高浜発電所 原子炉設置変更許可申請

蒸気発生器取替え、蒸気発生器保管庫設置及び保修点検建屋設置に係る設置許可基準規則の適合性及び審査会合における指摘事項の回答について

【放射性廃棄物、放射線からの防護関係】

2023年6月15日実施の審査会合におけるコメント

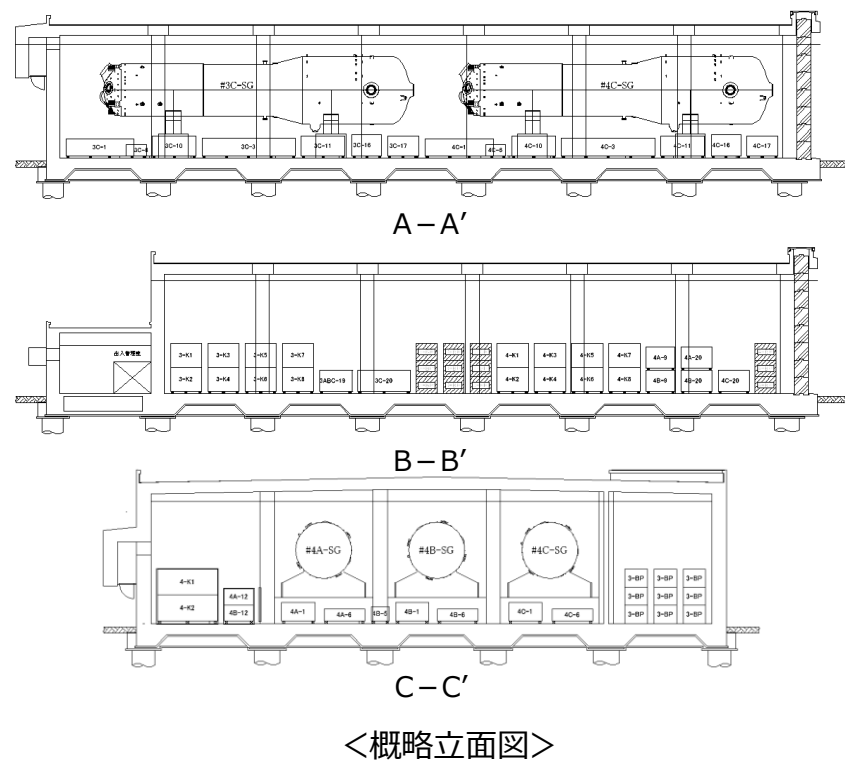
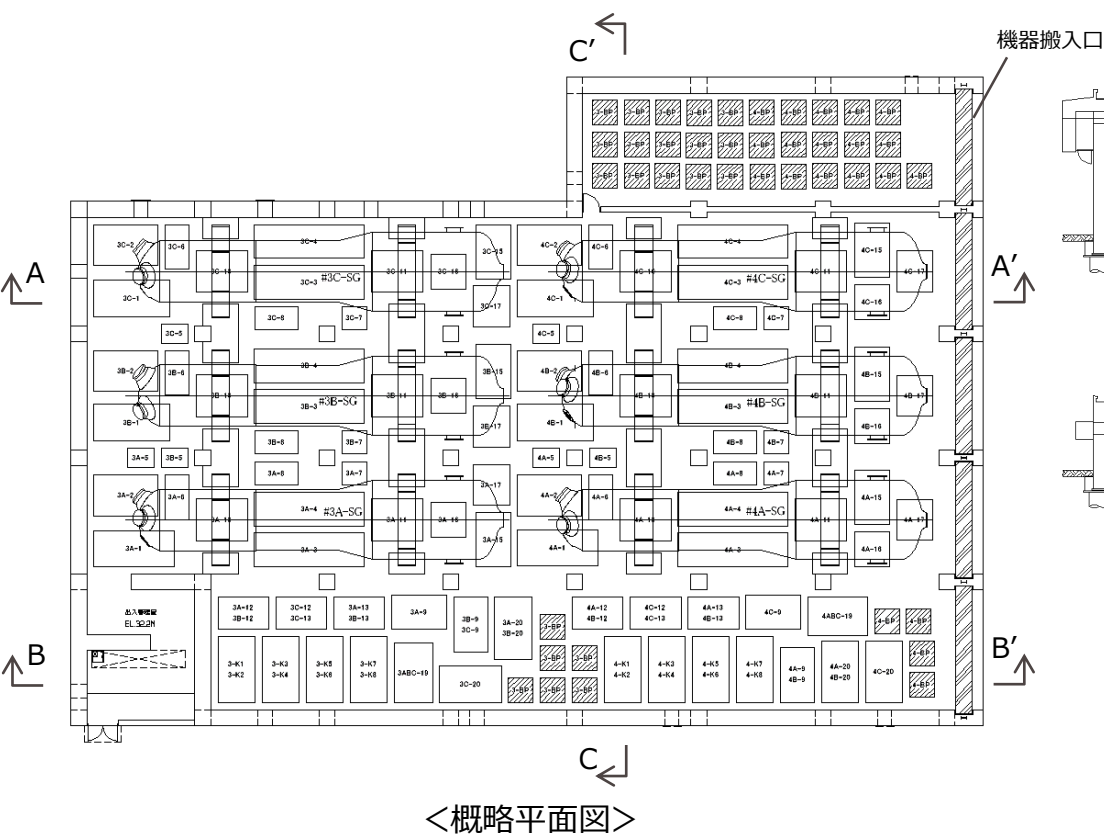
No.4 SG保管庫の保管能力について、廃棄物等の保管形態を加味しても保管可能なものかの説明を充実すること

1. 蒸気発生器保管庫の放射性固体廃棄物（以下、廃棄物）の保管形態について

- ・廃棄物の保管形態においては、既設の保管庫と同様の保管形態とし、搬入作業の容易さ等を考慮し配置を検討する。
- ・保管・管理の観点から、発生する廃棄物の配置設計については、巡視点検通路等の作業スペースを考慮し配置する。

予想廃棄物	保管形態	保管に関する諸条件
<p>旧蒸気発生器</p>  <p>(固縛架台と共に保管：美浜2号炉の例)</p>	<p>【保管台上に設置】：蒸気発生器本体</p> <ul style="list-style-type: none"> ・床面から立ち上げた保管台上にスキッド(固縛架台)と共に保管する。 ・各開口部にはシールプレート等による汚染拡大防止措置を実施する。  <p>保管台(壁側)：幅約1,200mm×長さ約2,000mm×高さ約1,600mm 保管台(中心)：幅約3,300mm×長さ約2,000mm×高さ約1,600mm</p>	<p>【作業上の観点】</p> <ul style="list-style-type: none"> ・車両に積載したまま搬入が可能であること。 ・車両と保管台、スキッドと壁及び柱が接触しないこと。 ・本体と天井(ダクト等含む)が接触しないこと。 <p>【保管・管理の観点】</p> <ul style="list-style-type: none"> ・1回/週間の巡視点検及び1回/3か月の保管量確認が可能なスペースを確保すること。
<ul style="list-style-type: none"> ・支持構造物、主配管 ・コンクリート類 ・干渉物 ・工事用資機材 ・液体廃棄物 (スラッジ)  <p>(保管容器にて保管：美浜2号炉の例)</p>	<p>【保管容器及びドラム缶にて保管】</p> <ul style="list-style-type: none"> ・保管物の形状に応じて個々に設計する。 ・床耐荷重や保管高さ等を考慮し、2段から3段までの段積みにて保管し省スペース化を図る。(蒸気発生器下部を活用する場合は1段置き) ・保管容器及びドラム缶への封入による汚染拡大防止措置を実施する。 <p>容器サイズ中～大 (2段積み)</p>  <p>容器サイズ小 (3段積み)</p>  <p>ドラム缶 (小容器に4本収納可)</p> 	<p>【作業上の観点】</p> <ul style="list-style-type: none"> ・旧蒸気発生器本体の保管に干渉しないこと。 ・平面方向は、通行性、壁補修時の作業性を考慮すること。 ・機器搬入口のシーリング作業(足場設置)に干渉しないこと。 <p>【保管・管理の観点】</p> <ul style="list-style-type: none"> ・1回/週間の巡視点検及び1回/3か月の保管量確認が可能なスペースを確保すること。

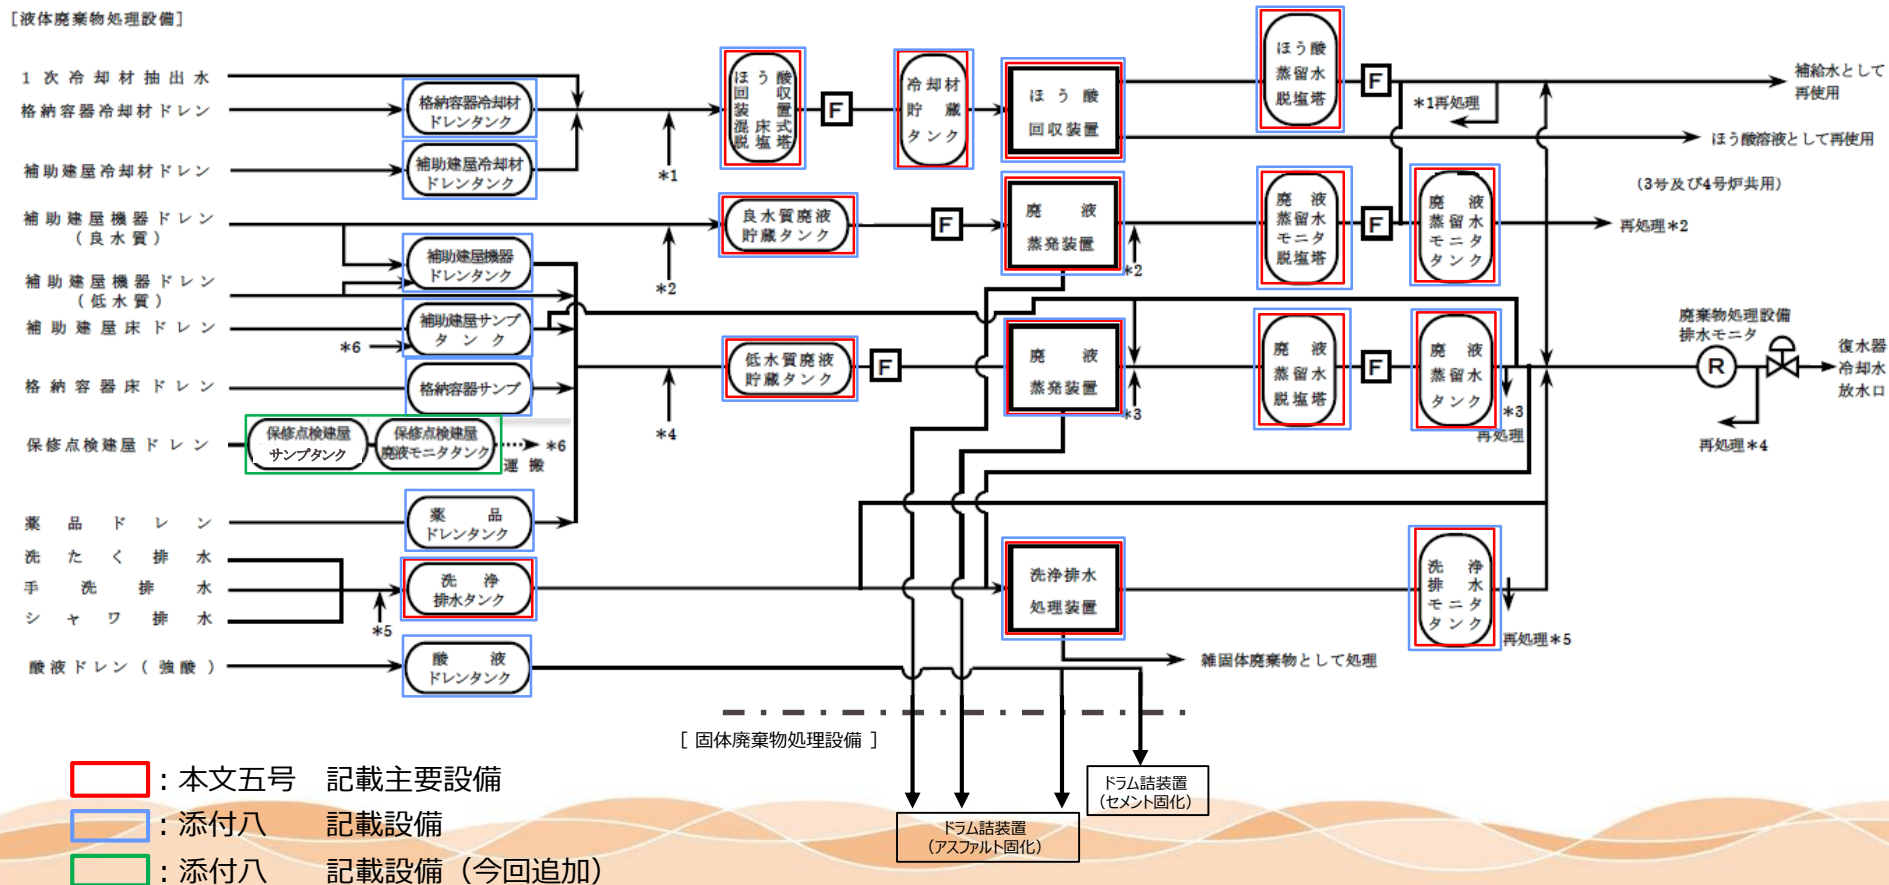
No.4 SG保管庫の保管能力について、廃棄物等の保管形態を加味しても保管可能なものかの説明を充実すること

2. 蒸気発生器保管庫内の全体レイアウトについて

- ・旧蒸気発生器本体6基が柱等に干渉しない配置を検討。
- ・旧蒸気発生器本体以外の廃棄物は保管容器に保管し、その大きさや設置スペースに応じて1段～3段積みにて保管する。（保管容器は、蒸気発生器下部のスペースも活用して配置）。
- ・各保管物の間には幅約400mm以上のスペースを設け、巡視点検等に支障をきたさないように配置する。

敷地の風配図（全年）

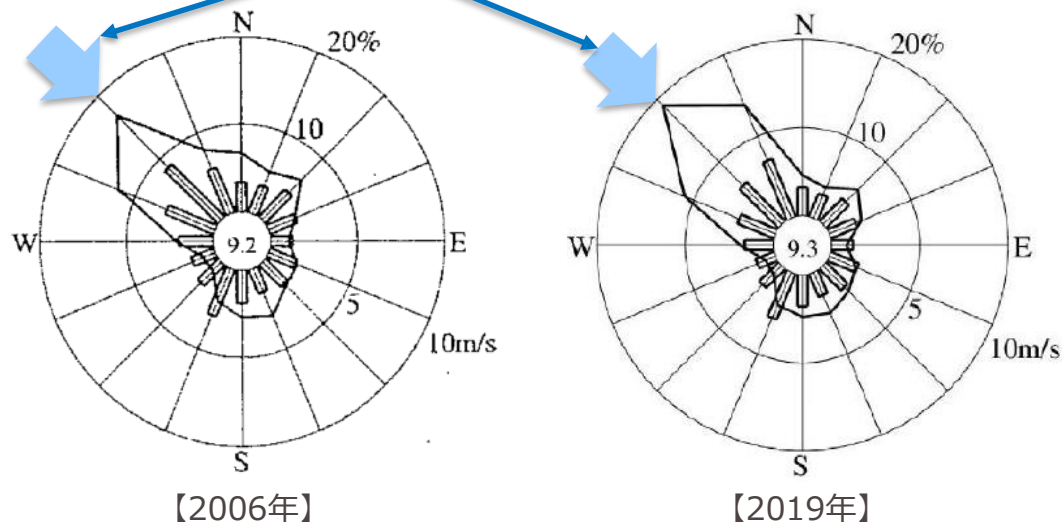
No.6 2006年から2019年の変更に伴い、どのような傾向があるのか（風速、風向、大気安定度等）説明すること

- 排気筒高さ付近を代表する標高約81mにおける風向分布は、2006年、2019年ともに年間を通じ北西の風が多く出現

両年とも北西の風向の出現頻度が最も多い

- 風向の傾向に違いはなく、また16方位の評価地点（敷地境界）を対象に線量が最大となる評価地点を求めていることから、評価への影響に与える可能性は低い。
